Modulo per la presentazione delle osservazioni per i piani/programmi/progettisottoposti a procedimenti di valutazione ambientale di competenza statale

Il Sottoscritto SINDACO dott. DOMENICO BARBA in qualità di legale rappresentante di PERTOSA (SA),

ID:Messa in produzione del Pozzo Pergola 1, realizzazione dell'Area Innesto 3 e posa delle condotte interrato di collegamento

Proponente: ENI S.p.A.

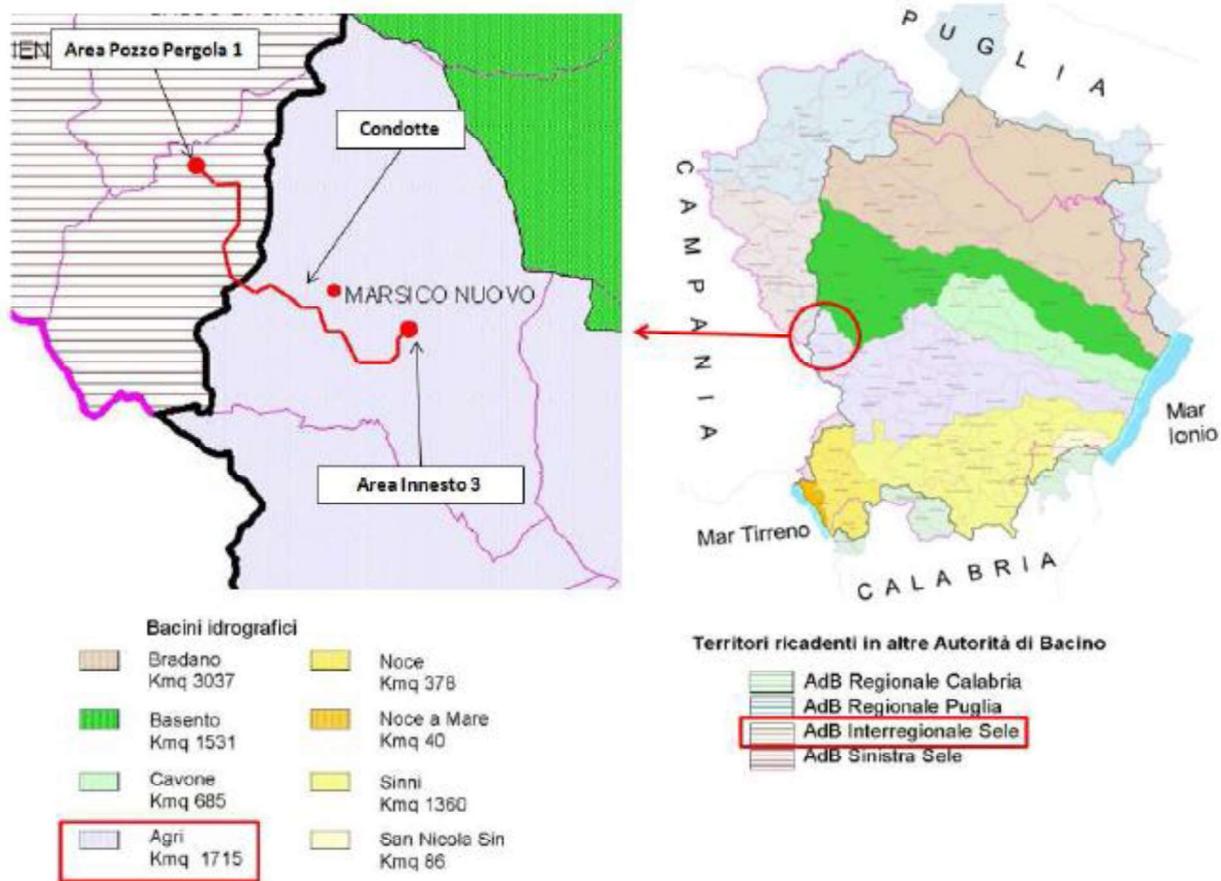
Le acque superficiali che interessano la zona di importanza sono attribuibili a due diversi bacini: il bacino idrografico del Fiume Sele ed il bacino idrografico del Fiume Agri (Fig. 4). Al primo appartengono le aree del Pozzo Pergola 1 ed il primo tratto dell'oleodotto, al secondo appartengono il secondo tratto dell'oleodotto e l'Area Innesto 3.

L'ENI, mediante società terza, ha identificato 7 stazioni di monitoraggio, 3 sul bacino del Sele e 4 sull'Agri. Leggendo i risultati delle analisi, si deve ritenere che **queste acque sono di livello medio-alto rispetto alle classifiche nazionali**. La valutazione dell'IFF è *variabile tra ottimo (Classe I) e buono-mediocre (Classe II-III) per le stazioni AGR4, AGR5, PER1 e PER2*, mentre, per le restanti stazioni (*PER3, SEL1, VER1*), la qualità risulta essere *mediocre - scadente (Classe III e Classe III-IV)*.

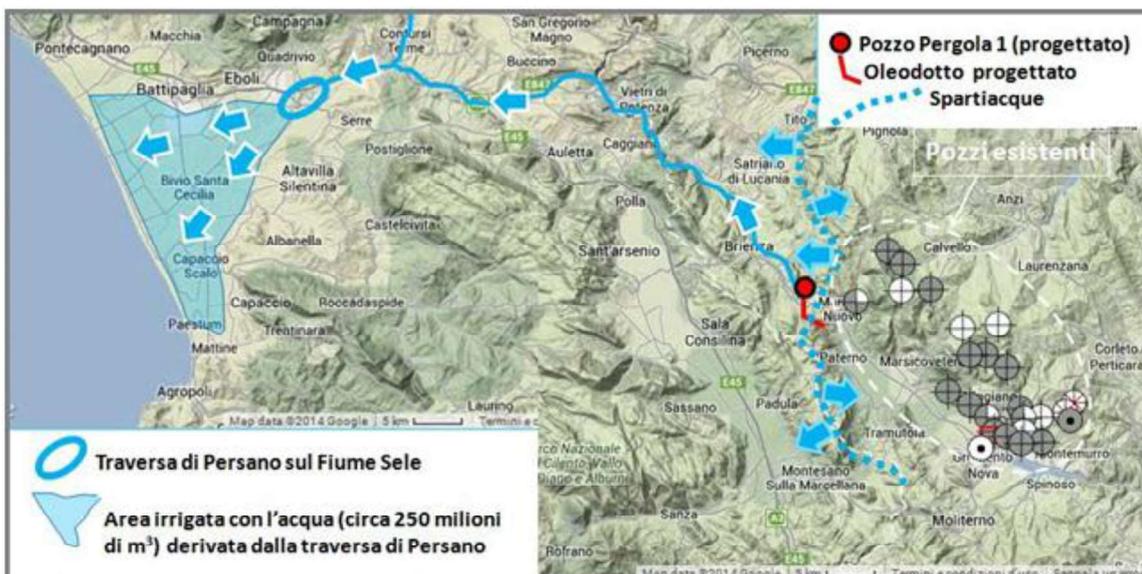
Il tracciato dell'oleodotto Pergola 1, ubicato nei bacini idrografici del Fiume Sele e del Fiume Agri, **attraversa le aree di ricarica delle idrostrutture Sistema Santino e Sistema Occhio, che alimentano importanti sorgenti dell'area (Fig. 6).** E' noto che **le aree di ricarica degli acquiferi sono molto vulnerabili all'inquinamento**, poiché caratterizzate da terreni permeabili che si lasciano attraversare non solo dalle piogge e dalle acque dello scioglimento delle nevi, ma anche da eventuali fluidi inquinanti che poi vengono veicolati nelle falde acquifere. Un eventuale inquinamento causerebbe danni ingenti alla preziosa risorsa acqua, in considerazione della perdita della risorsa, dei costi delle bonifiche delle falde acquifere, dei lunghi tempi di intervento e dei risultati non certi. Non a caso **le aree di ricarica degli acquiferi rientrano nelle aree da perimetrare e tutelare nell'ambito del Decreto Legislativo 152/2006 che all'art. 94 disciplina l'individuazione e la definizione delle Aree di Salvaguardia delle Acque destinate al consumo umano**, delegando le Regioni alla definizione delle direttive e delle linee guida per la perimetrazione delle stesse.

Incidenti, rotture e sversamenti di olio greggio da oleodotti sono molto frequenti nel mondo, e ci sono anche casi di rotture e sversamenti di oleodotti interrati nell'alveo dei fiumi, come nel caso dell'incidente del Fiume Yellowstone (Fig. 9) nel Montana (USA). Ciò con l'aggravante che nel caso di Pergola 1 l'oleodotto **attraverserebbe aree ad alta pericolosità sismica.**

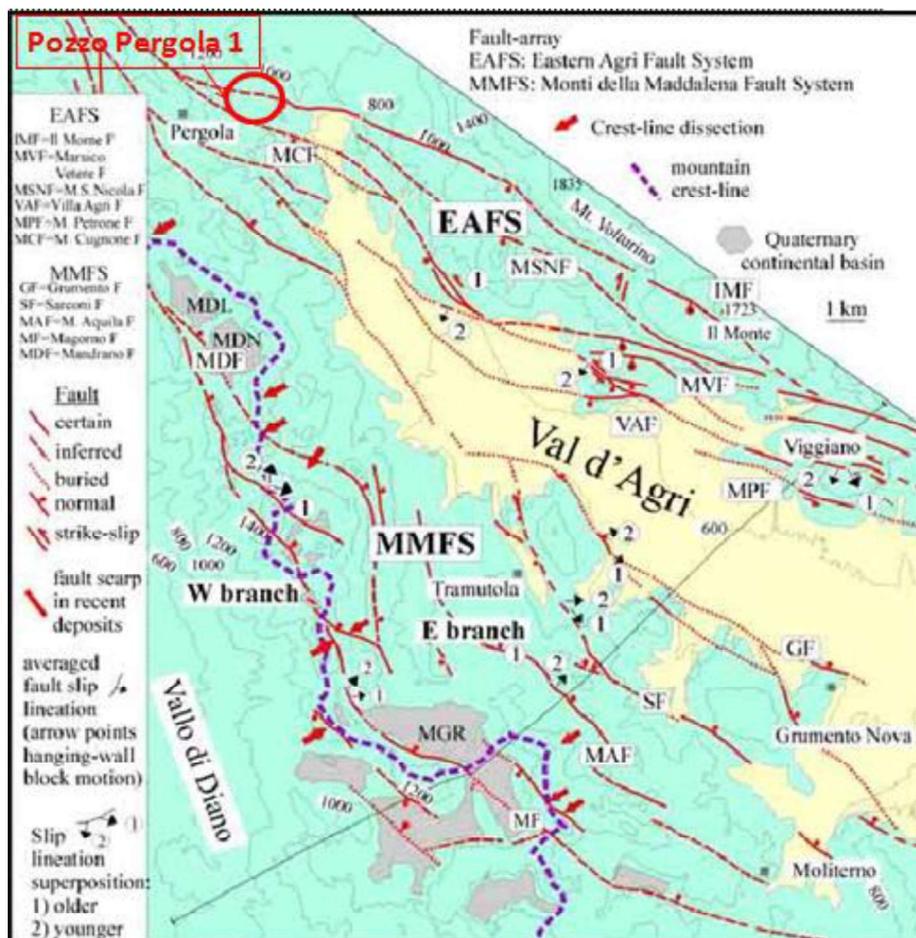
Fig. 19 - *Schema tettonico di dettaglio dell'Alta Valle del Melandro e dell'Alta Val d'Agri con l'ubicazione del Pozzo Pergola 1. Nell'area interessata dall'impianto Pergola 1 sono presenti una serie di faglie da considerare collegate con quelle sismogenetiche crostali e quindi destinate a riattivazioni in occasione di eventuali sismi simili a quello del 1857. A tale pericolosa situazione non viene fatto alcun riferimento nello studio VIA.*

Fig. 20 - La mappa geologica mostra le faglie attraversate dal tracciato dell'oleodotto Pergola 1.

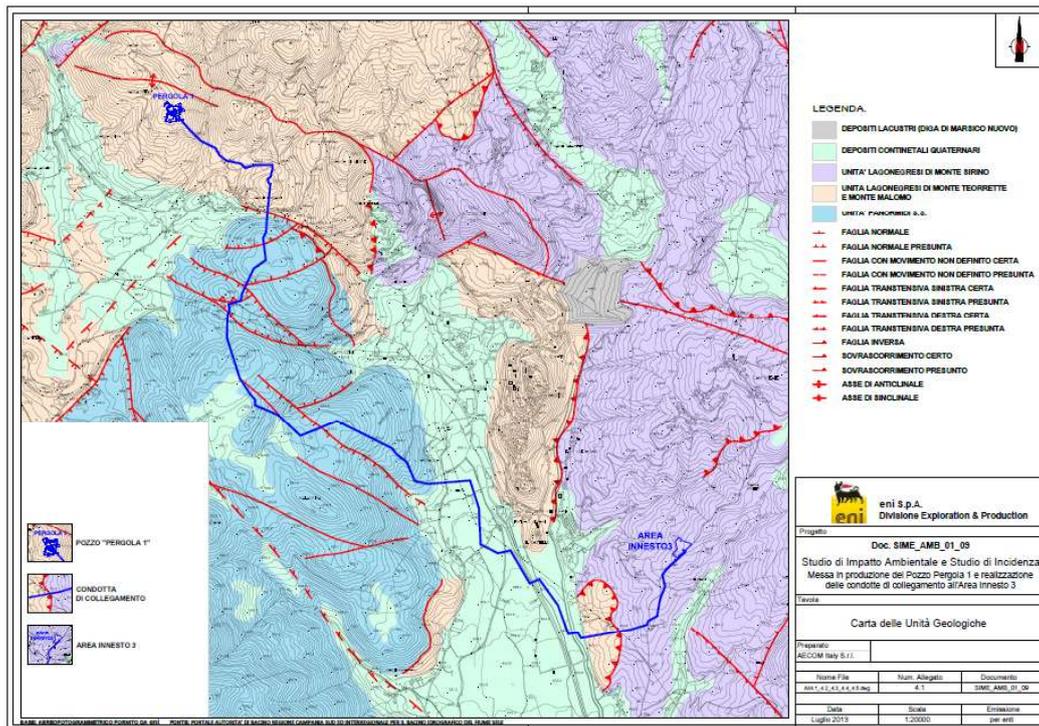
L’oleodotto dell’impianto Pergola 1 **attraversa almeno 8 faglie.**

Queste faglie sono caratterizzate da uno spostamento verticale/obliquo e hanno avuto attività recente, cioè hanno dislocato terreni che includono un paleosuolo datato a 21.000 anni fa (Giano *et al.*, 2000), e addirittura anche depositi più recenti (Moro *et al.*, 2007). Burrato e Valensise (2007) hanno inoltre documentato che **il terremoto della Val d'Agri del 1857 sarebbe stato generato dall'attivazione di due faglie, di cui una è proprio la Melandro-Pergola.**

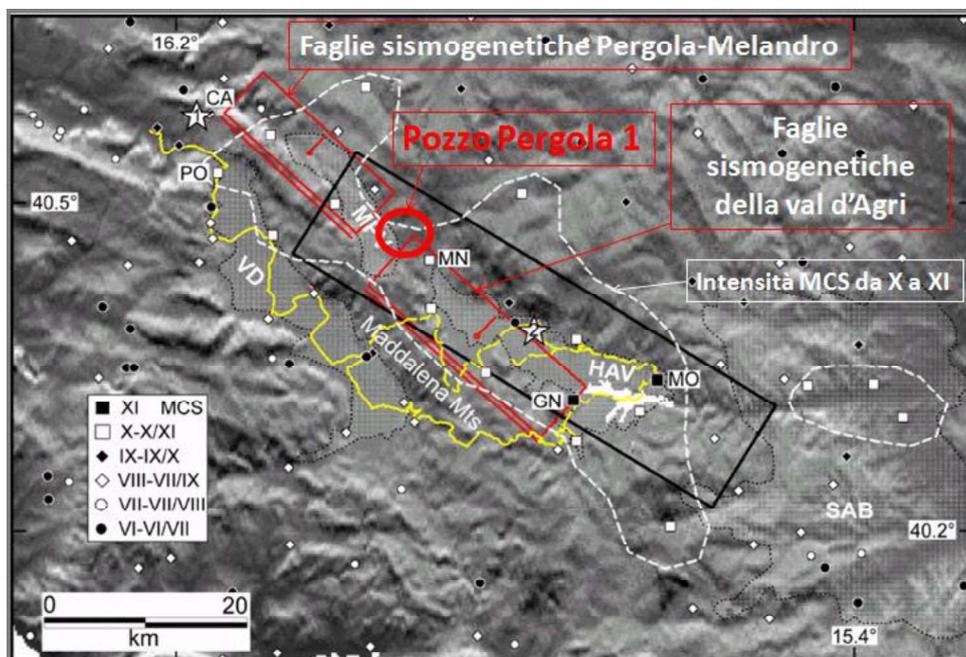
Fig. 22 - Ricostruzione delle intensità macrosismiche (scala MCS) dell'evento del 1857. E' evidente l'ubicazione del Pozzo Pergola 1 nella zona di confine tra le faglie sismogenetiche presenti nel substrato della Valle del Melandro e quelle dell'Alta Val d'Agri. L'area del Pozzo Pergola 1 e dell'oleodotto ricade nella zona di massima intensità MCS dal X all'XI grado. A tale pericolosa situazione non viene fatto alcun riferimento nello studio VIA.

Fig. 23 - La linea blu individua la fascia di territorio a cavallo delle faglie sismogenetiche della Valle del Melandro e dell'Alta Val d'Agri, che durante l'evento del 1857 fu interessata da spostamenti verticali lungo i contatti tra rocce diverse.

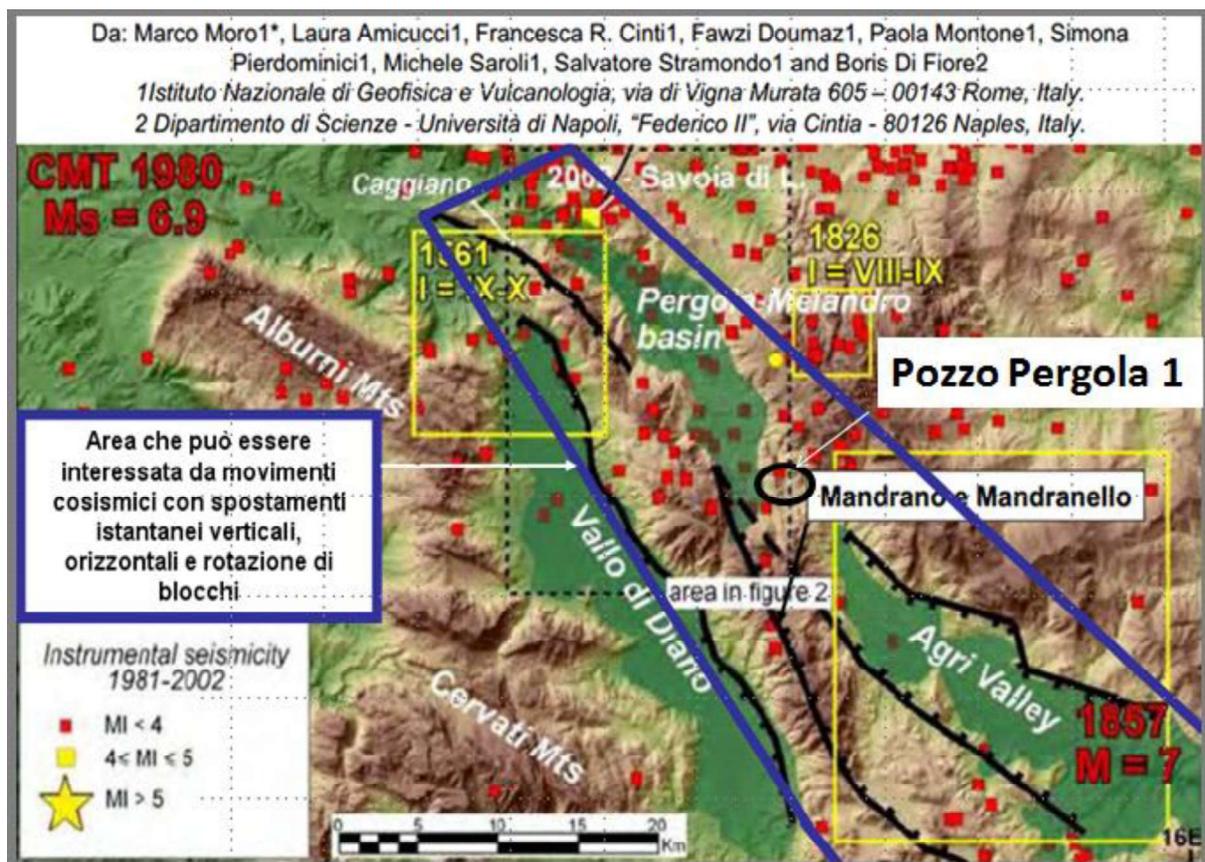
La rotazione di blocchi o lo spostamento verticale ed orizzontale tra blocchi contigui, come verificato in aree colpite da violenti sismi recenti, interessano tutta l'area epicentrale **ed è fortemente prevedibile che possano interessare l'area dove sono ubicati gli impianti e le tubazioni previsti dal progetto del Pozzo Pergola 1 e determinare seri inconvenienti alle tubazioni infisse nel sottosuolo.**
